QUESTIONS de la commission d'enquête publique

Tome 1

Cartographie éolien 2023

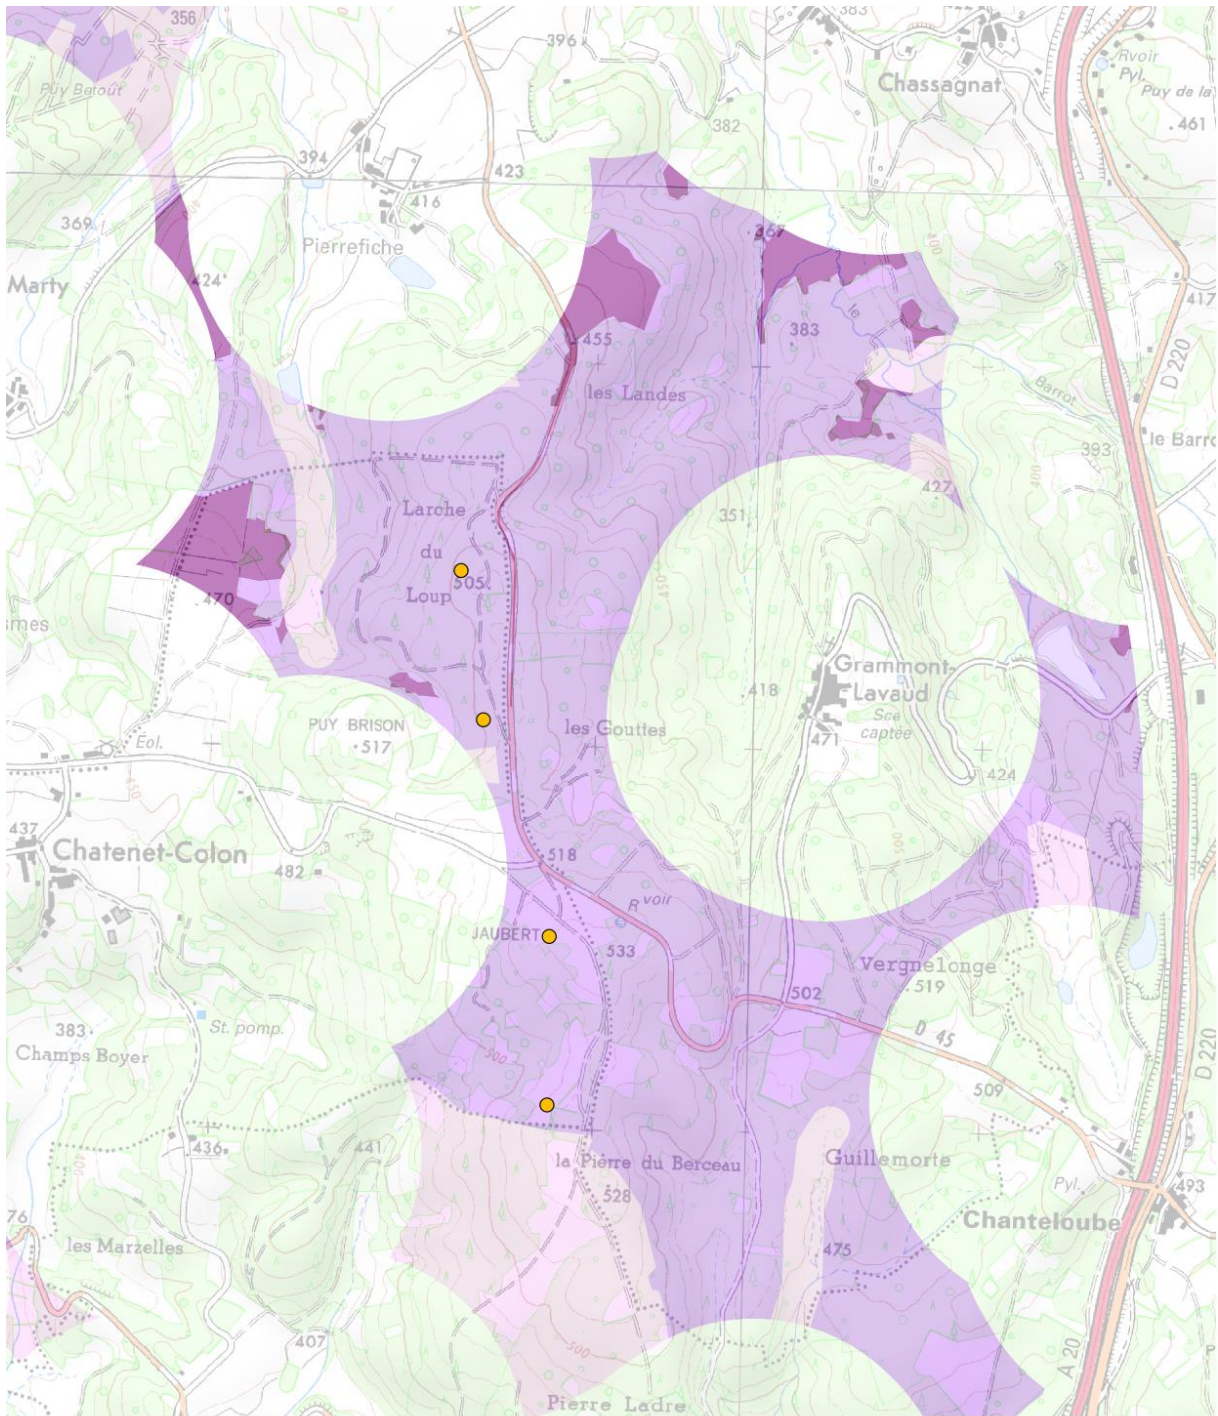
Pourquoi avoir privilégié un site considéré comme non favorable par l'ancien SRE LIMOUSIN, notamment à cause de la présence du site remarquable des monts d'Ambazac ?

D'après le SRE du Limousin, annulé et plus en vigueur depuis 2015, le secteur est en zone défavorable à l'éolien (cf. Carte 86 de la page 214 du tome 4.1) en raison de la présence du

site emblématique des Monts d'Ambazac. Il est nécessaire de souligner que les sites emblématiques ne sont pas des protections réglementaires mais uniquement une dénomination paysagère.

Une analyse plus fine du site a été réalisée dans le cadre du projet, ce qui a permis de viser un site compatible avec l'éolien.

En revanche la cartographie mise à disposition par IGN et le Cerema sur demande du gouvernement dans le cadre de la loi d'accélération des ENR promulguée en mars 2023 est d'actualité. Cette cartographie identifie des intéressantes pour l'éolien. Les 4 éoliennes du projet se situent en zone potentiellement favorable comme l'indique la carte suivante :

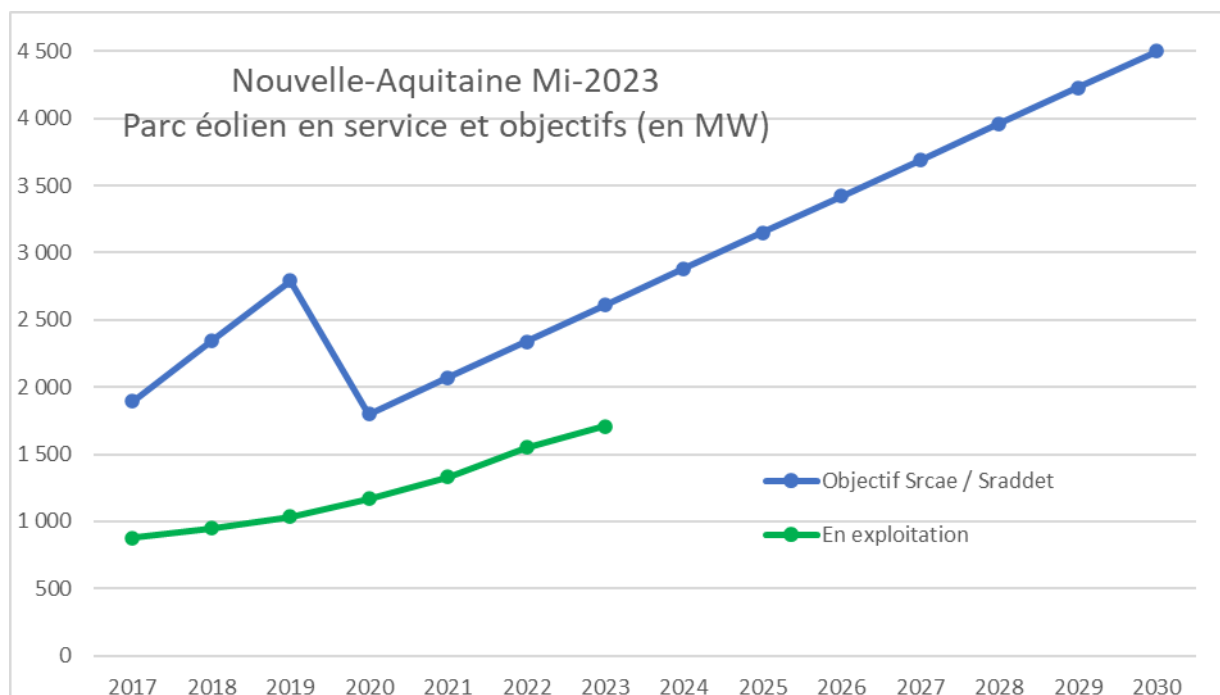
Comment ce projet s'intègre-t-il dans les schémas SRCAE et S3 R Enr ? Les projets dans le secteur semblent supérieurs au SRCAE (p 423).

Le projet s'insère dans les objectifs du SRCAE comme présenté en page 214 du tome 4.1. Comme rappelé le SRCAE est à présent obsolète et c'est le SRADDET qui est en vigueur. Le projet éolien de Chatenet-Colon est également compatible avec ce dernier document. On notera d'ailleurs que les objectifs de développement de l'éolien du SRADDET en région Nouvelle-Aquitaine sont très loin d'être atteints. Il y a donc un déficit net considérable d'éolien en région qu'il faut rattraper dans les années à venir. Les précédents objectifs cumulés des SRCAE des anciennes régions n'étant eux même pas encore atteints pour l'éolien comme présenté dans le schéma suivant :

Le SRCAE du Limousin avait un objectif pour 2020 de 600 MW d'éolien installé. Mi 2023 il n'y a que 223 MW d'éolien installé en Limousin soit 37% de l'objectif 3,5 années après son

échéance. La construction de l'ensemble des projets éoliens autorisés permettrait d'atteindre dans plusieurs années, cet objectif de 2020. Ainsi les projets dans le secteur ici à l'échelle du Limousin sont donc bien inférieurs aux objectifs du SRCAE.
